Zlepšení kvality vod horního povodí řeky Moravy - II. fáze

změnový list č.	Datum předložení	14. 11. 2014
Ev.č.	ZL-050-S-Z-SO 3.002	21. 11. 2014
Objednatel	Vodohospodářská zařízení Šumperk, a.s., Jilová 6, 787 01 Šumperk	
Správce stavby	Sdružení API-VRV, vedoucí partner API spol. s r.o., Palackého 12, 150 56 Praha 5	
Zhotovitel	IMOS Brno, a.s., Olomoucká 174, 627 00 Brno

Iniciační dopis č. ID-050-S-Z-SO 3.002 - Přeložka plynovodu 002/6.5 podél stoky 0.2.2 v ulici Dlouhé v Zábřehu

Příloha č.2 ke změnovému listu č. ZL-050-S-Z-SO 3.002
 3. Město Zábřeh / SO 3.002 - stoka 02.2/ úsek Š02.2-10 a Š02.2-11
 Přeložka plynovodu 002/6.5 podél stoky 0.2.2 v ulici Dlouhé v Zábřehu

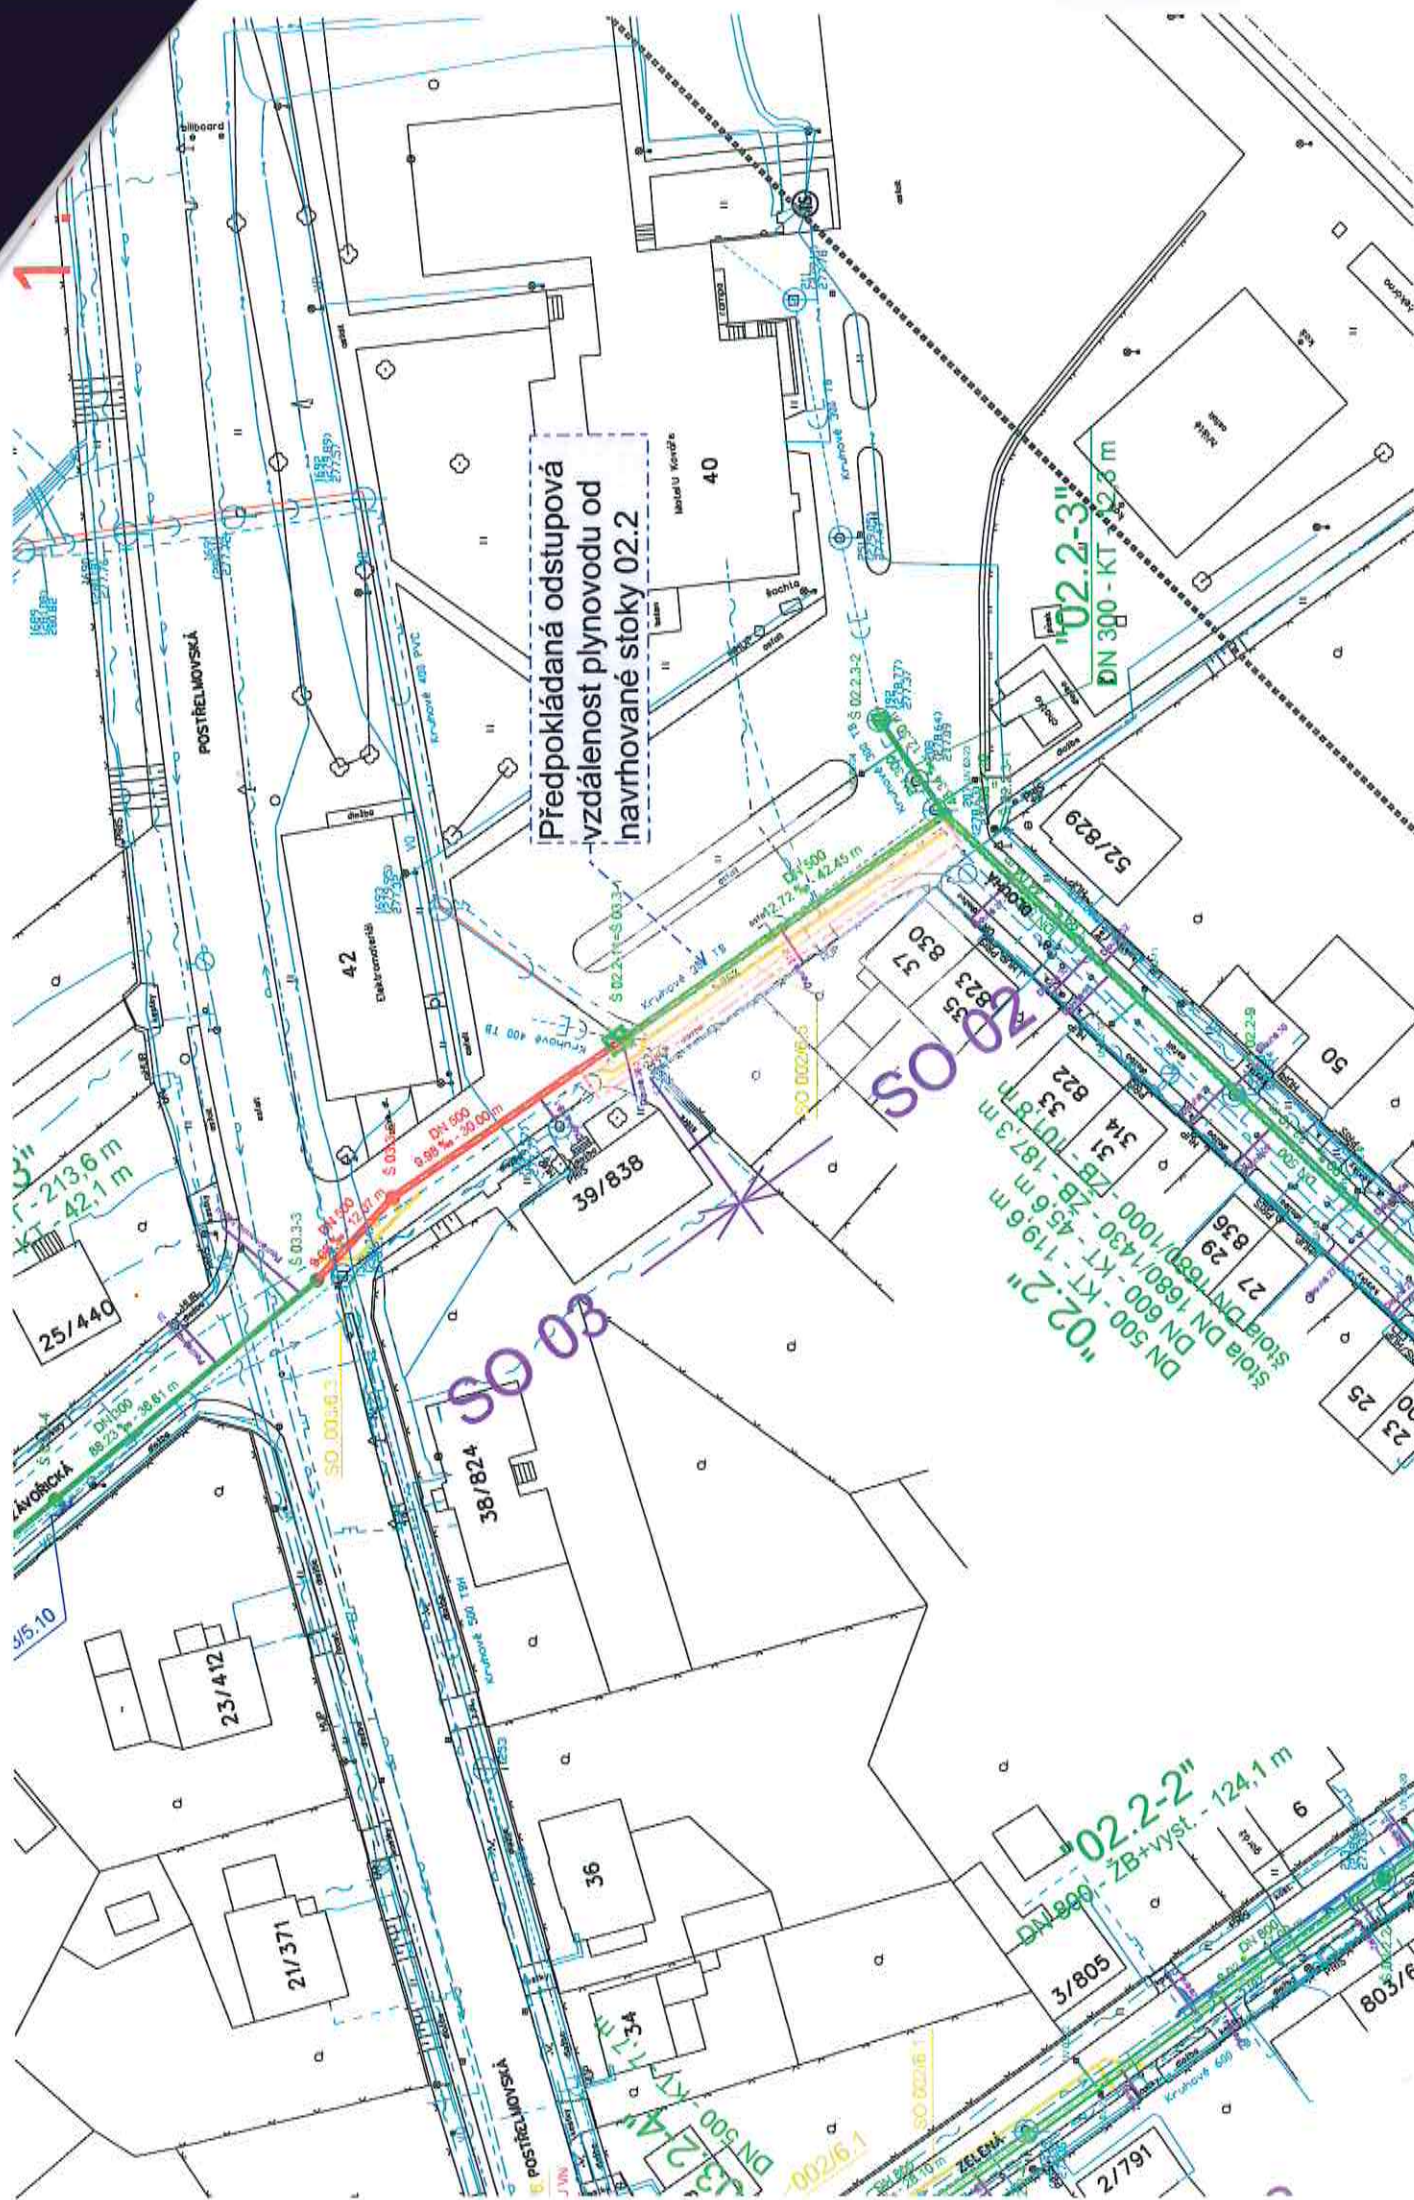
V zadávací dokumentaci se v předmětném úseku stoky 02.2 (mezi šachtami Š02.2-10 a Š 02.2-11 v délce 48,5 m) dle dostupných podkladů předpokládalo, že min. odstupová vzdálenost 1 m stávajícího plynovodu od navrhované stoky 02.2 je dotčena pouze místně, a to pouze 10 až 20cm. Jako technické řešení se tedy uvažovalo s odkopáním stávajícího plynovodu, jeho odřezání a stranovým posuvem v hodnotě do 20 cm (v úseku je jen jedna plynovodní přípojka).

Při realizaci zemních prací se však zjistilo, že stávající plynovod NTL d 160 je od kanalizace vzdálen jen cca 40-60 cm a dle požadavků RWE bylo nutné provést přeložku v celé délce a v dimenzi d 225x12,8 SDR 17. Původně navržený stranový posun v tomto případě již nebylo možno provést.

Provést standardní plnohodnotnou přeložku stávajícího plynovodu a zajistit tak, aby odstupová vzdálenost plynovodu od nově realizované kanalizace byla vždy min. 1 m.
